知多火力発電所 7，8 号機建設計画
環境影響評価準備書

補 足 説 明 資 料

令和 7 年 5 月

株式会社 J E R A

図 43-1 建物ダウンウォッシュを考慮した年平均値予測の手順

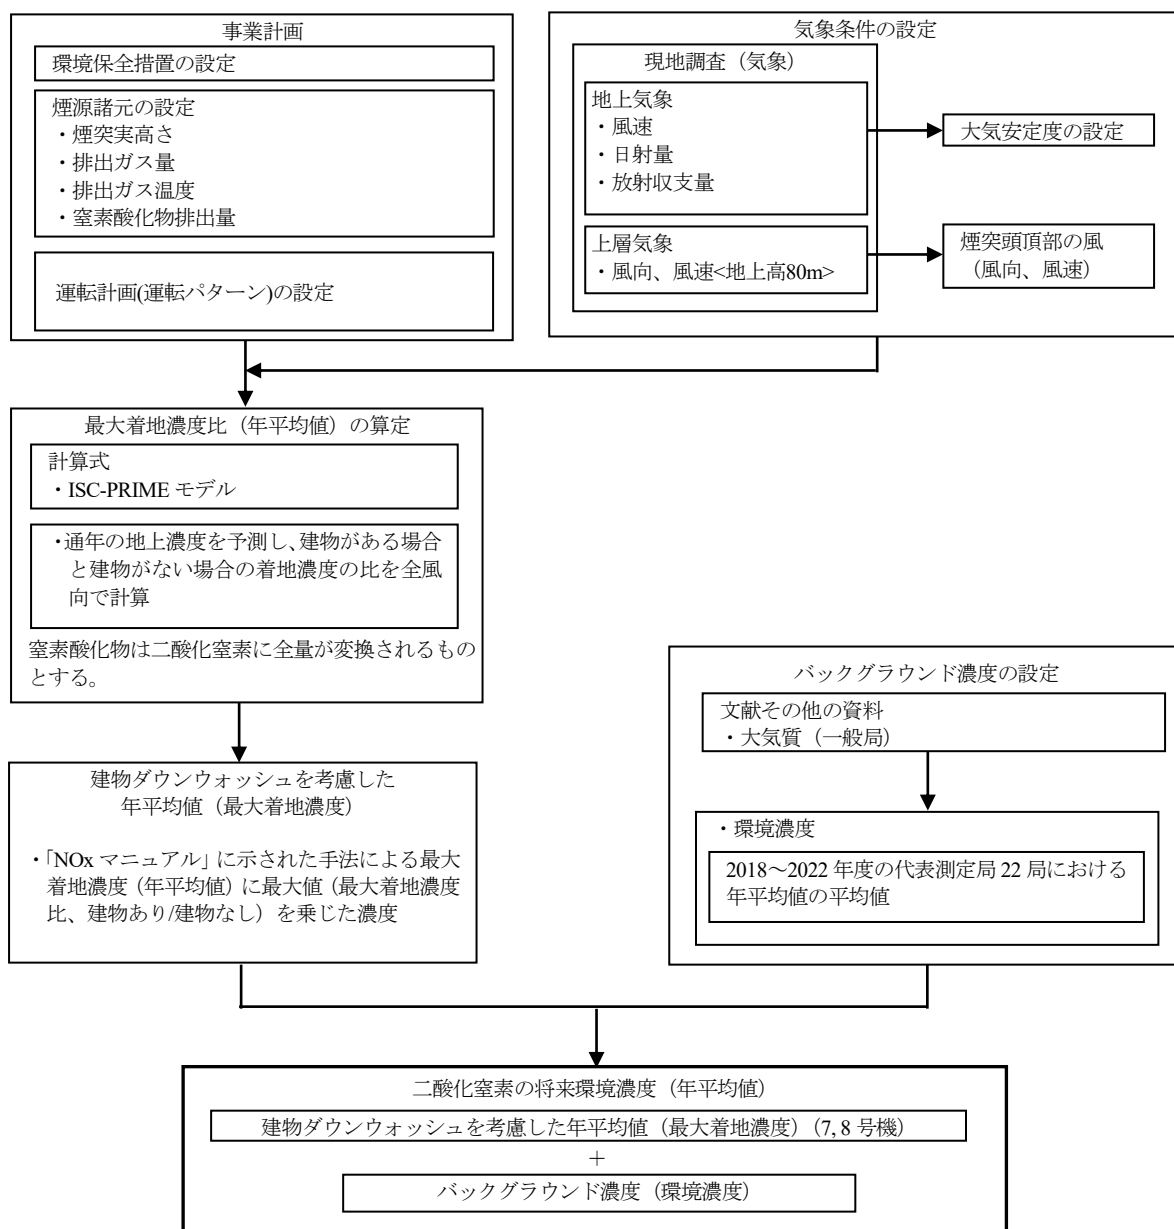
43. 建物ダウンウォッシュを考慮した年平均値について【道岡顧問】 【準備書 P593】

「ウ. 建物ダウンウォッシュ発生時」(準備書 P588～593) の予測手法である ISC-PRIME モデルを活用して、建物ダウンウォッシュを考慮した 1 年間の地上濃度を予測し、建物がある場合と建物がない場合の着地濃度の比を全風向で算出した。その濃度比の最大値(最大着地濃度比) について、「NOx マニュアル」に示された手法により年平均値として予測した将来の発電所寄与濃度に乗じて予測した。

建物ダウンウォッシュを考慮した年平均値予測の手順は、図 43-1 のとおりである。

図 50-1 拡散係数の設定範囲

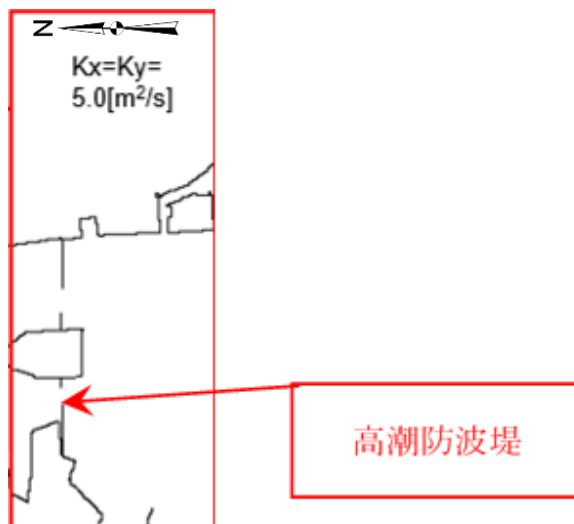
水の濁り予測において、水平拡散係数を高潮防波堤近傍で大きな値を使っています。このこと自体は妥当な設定だと思いますが、大きめの値を使用した空間的な範囲を明示して下さい。

拡散係数の設定範囲は、図 50-1 のとおりです。

図 54-1(1) 温排水拡散予測結果（海表面における包絡線、現状）

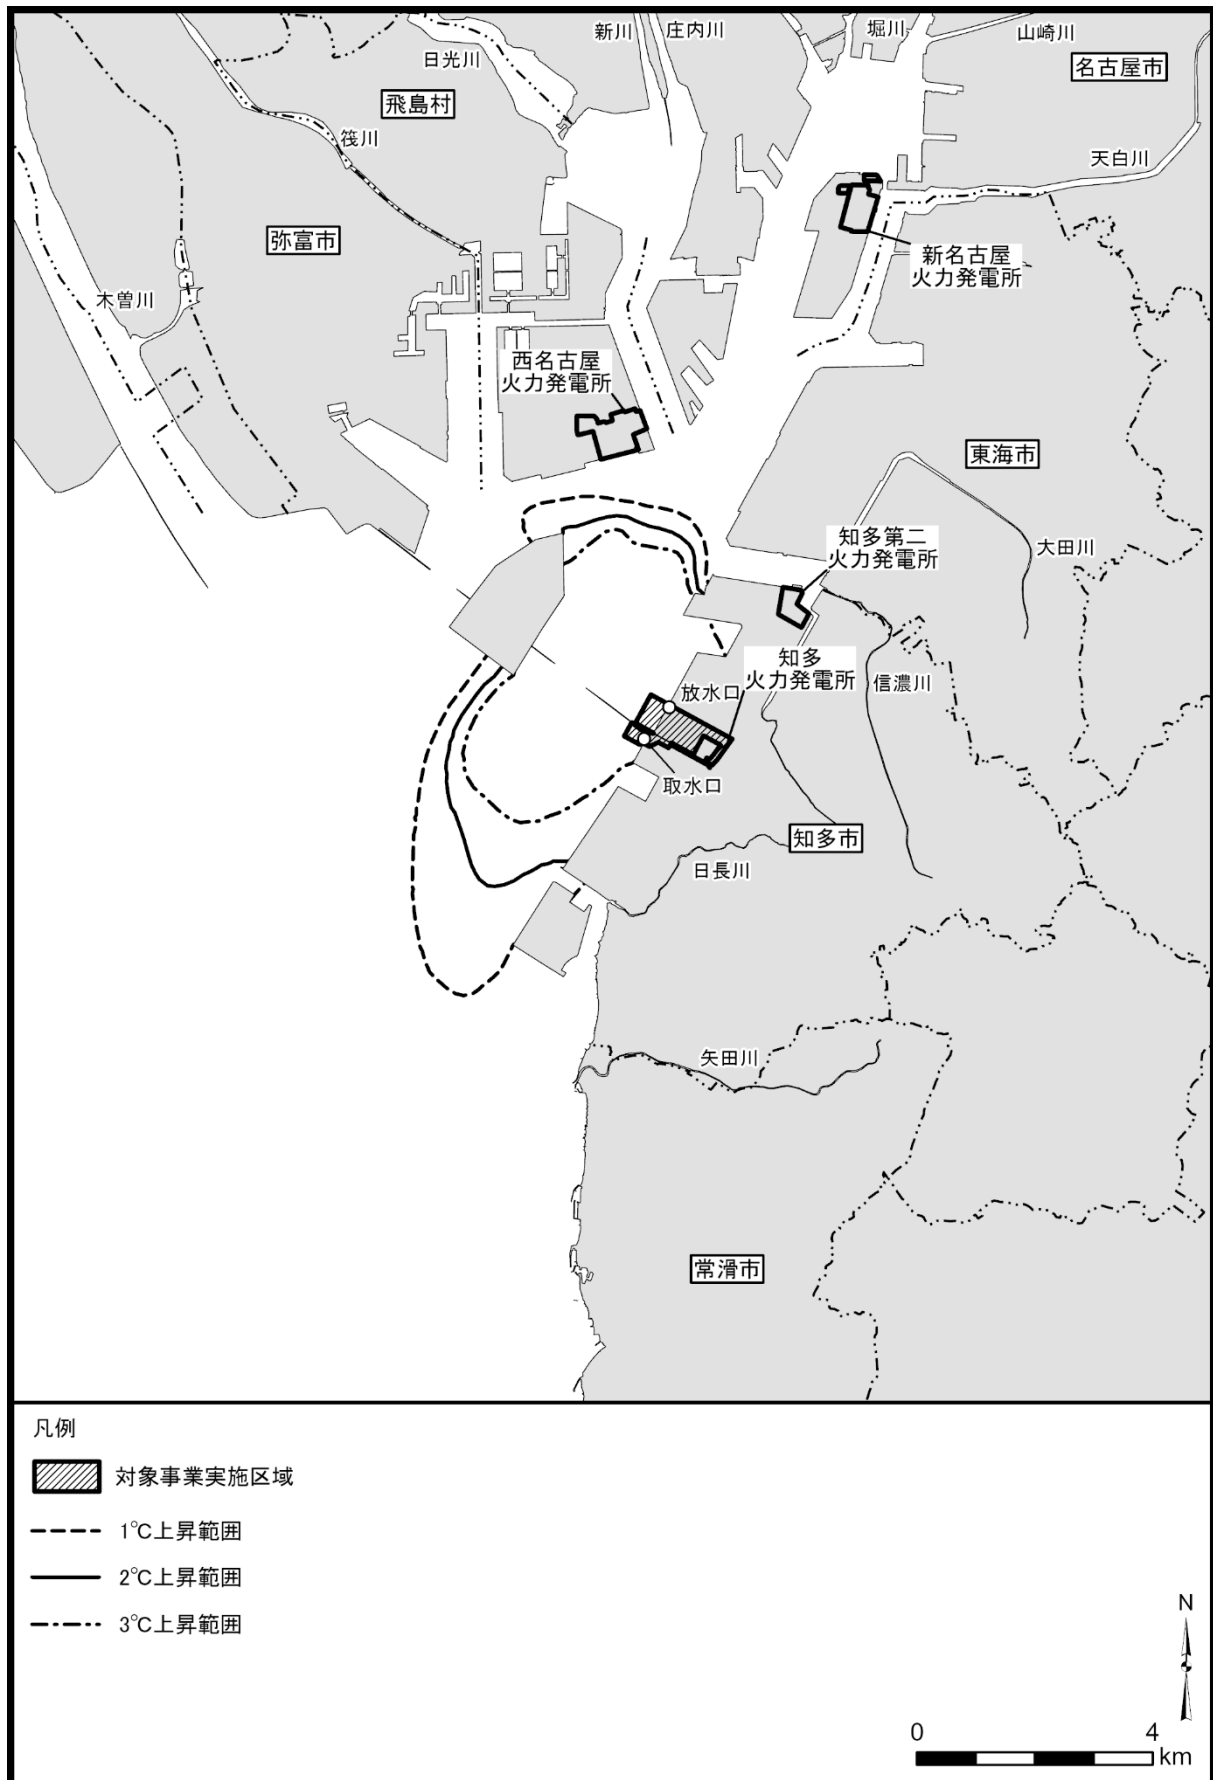
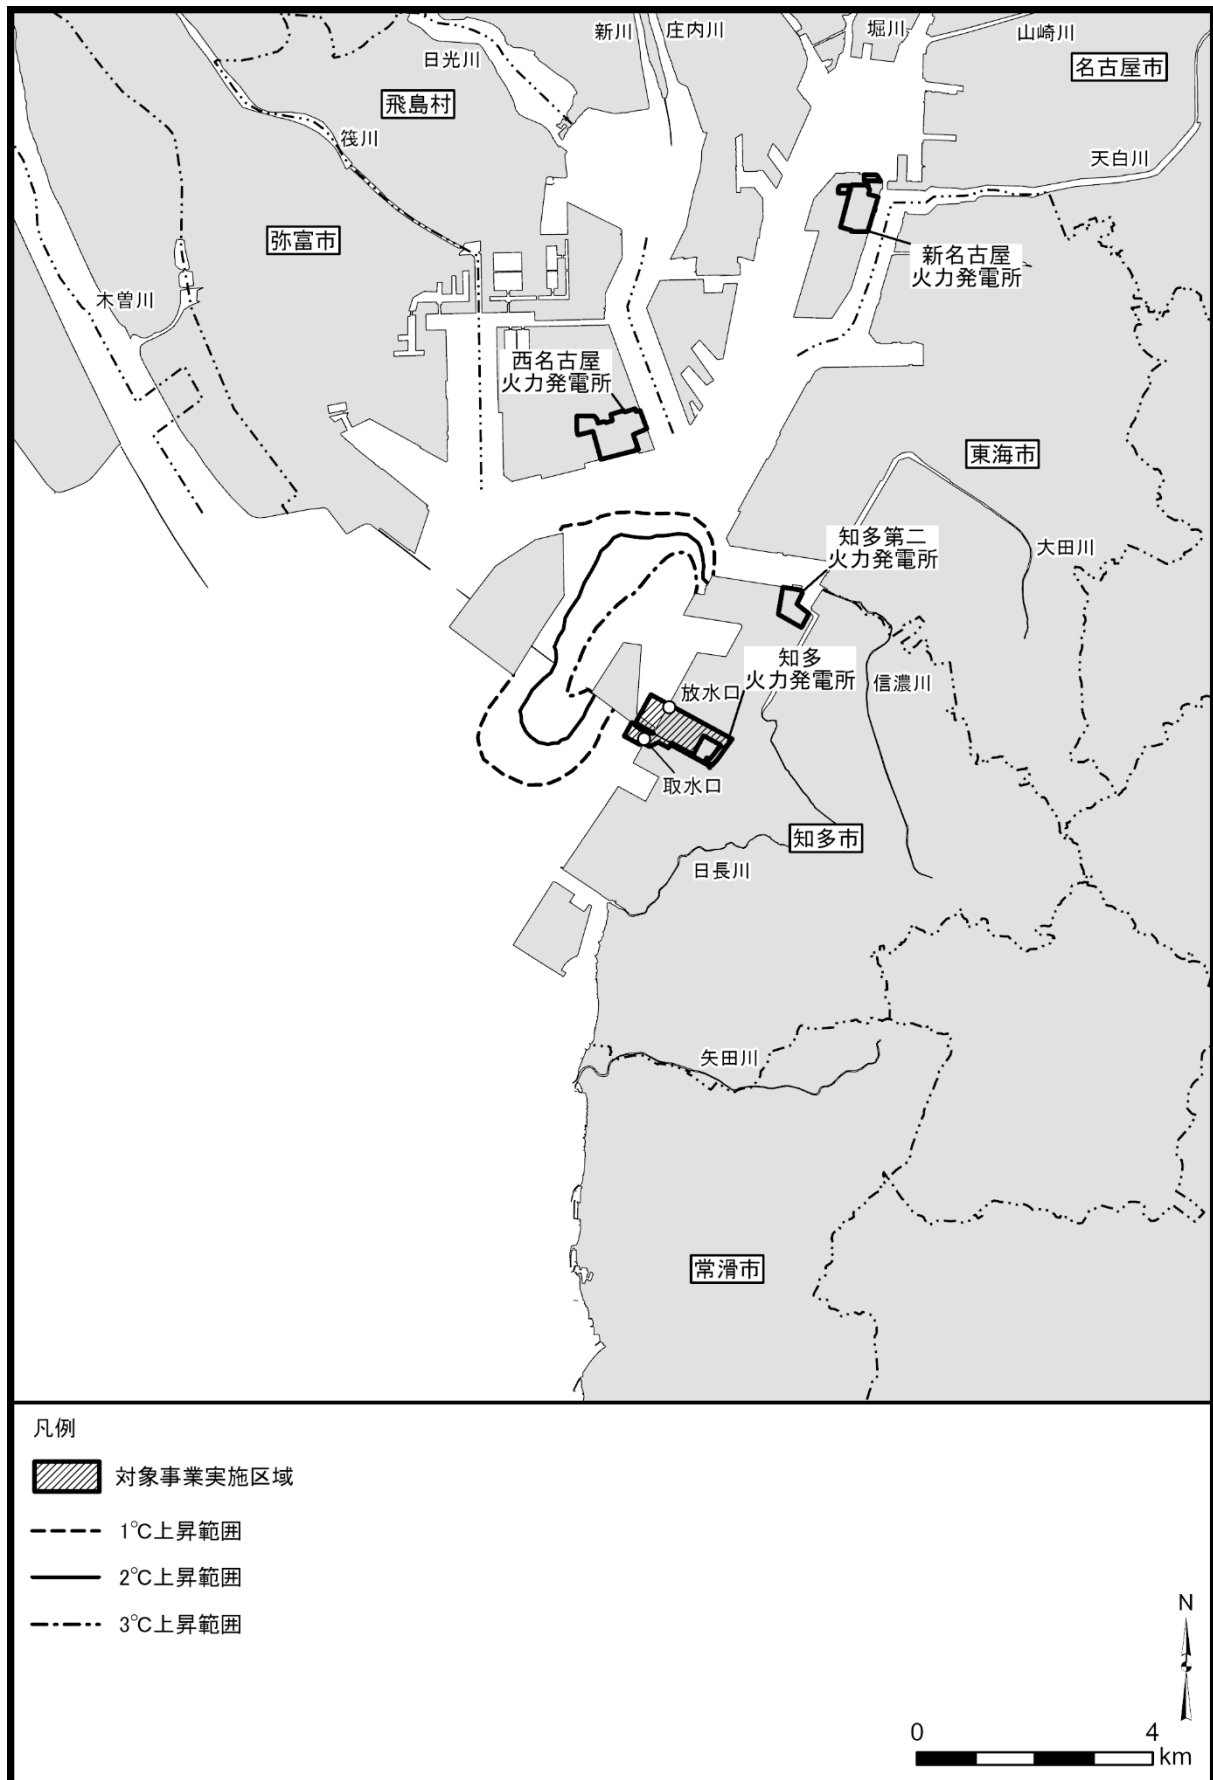
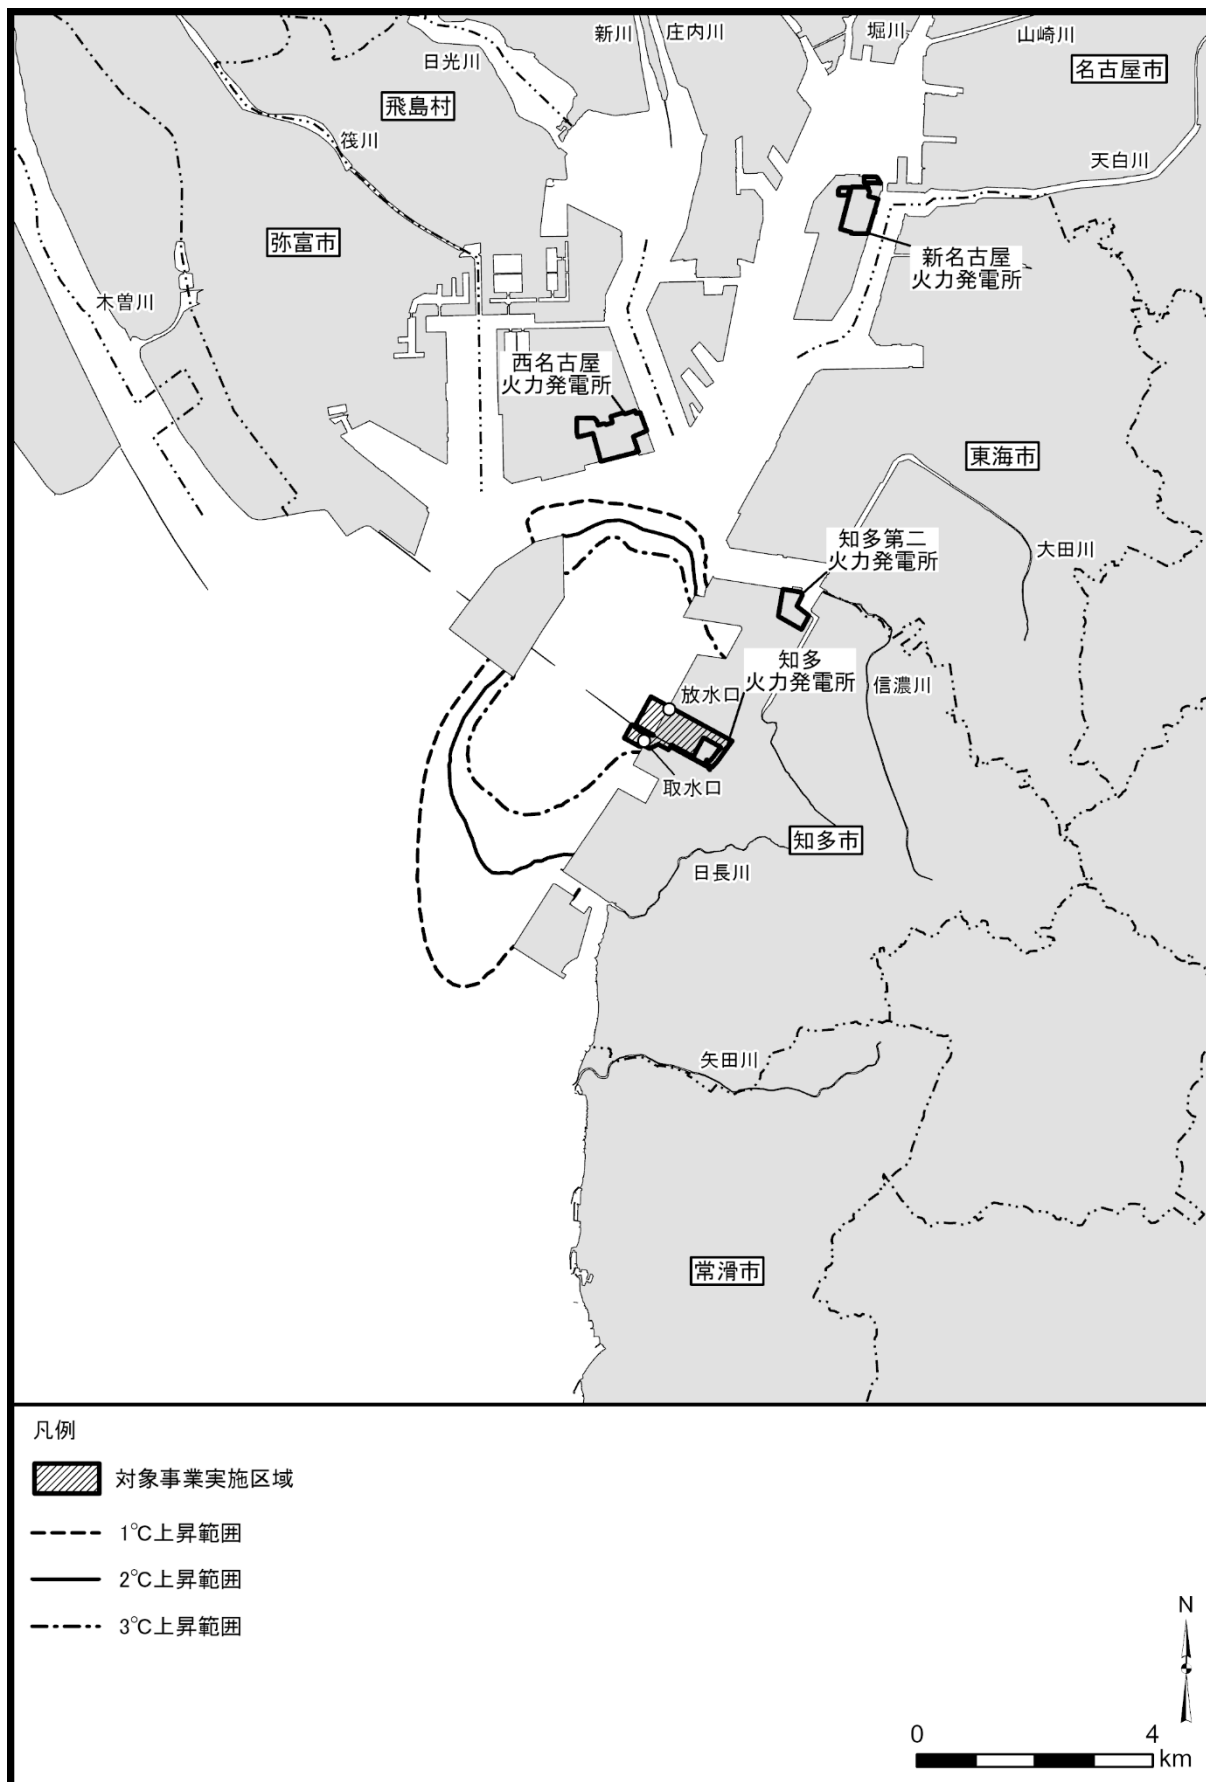
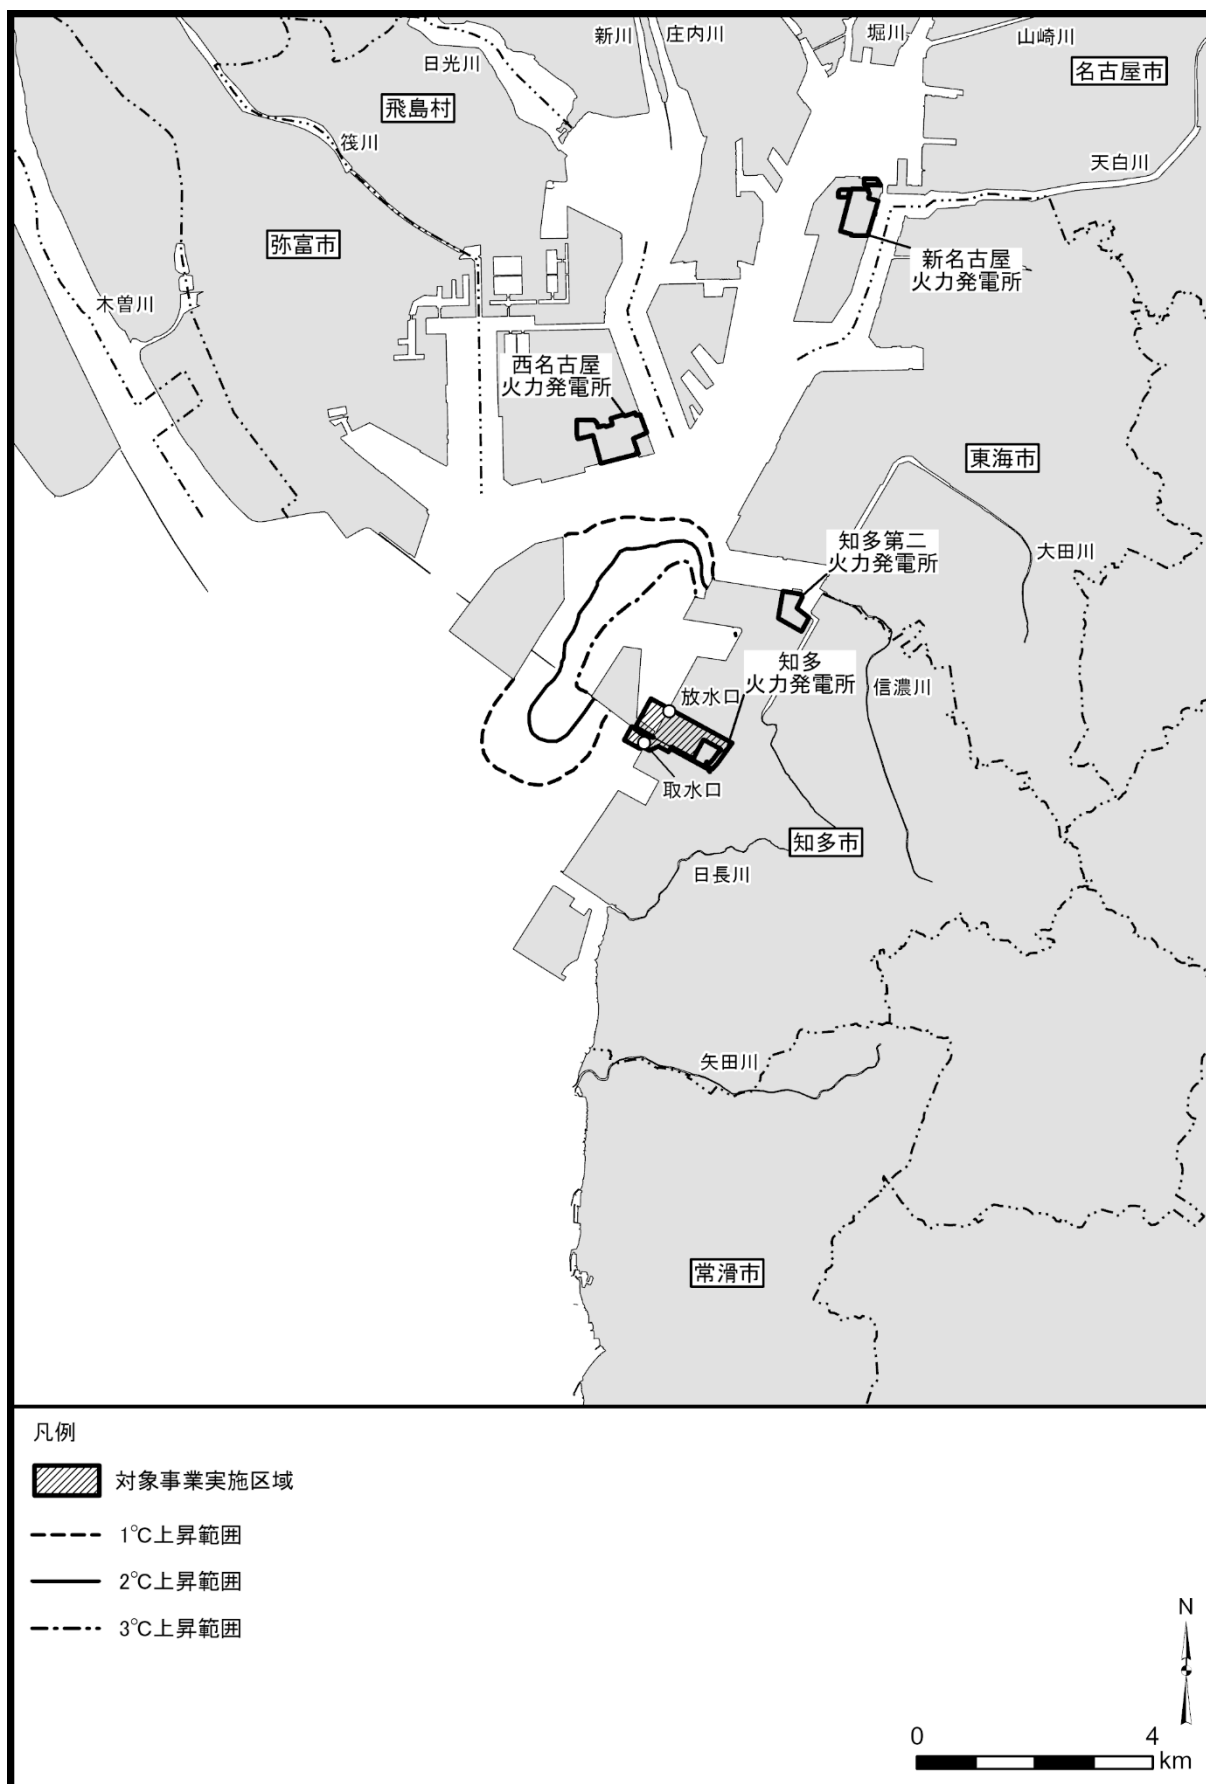
対象発電所（知多火力）単独の場合の温排水拡散予測結果は、図 54－1 のとおりです。

なお、放水条件以外の温排水拡散予測条件は、「第 10.1.2.1-25 表 温排水拡散予測条件」（準備書 P802）のとおりです。
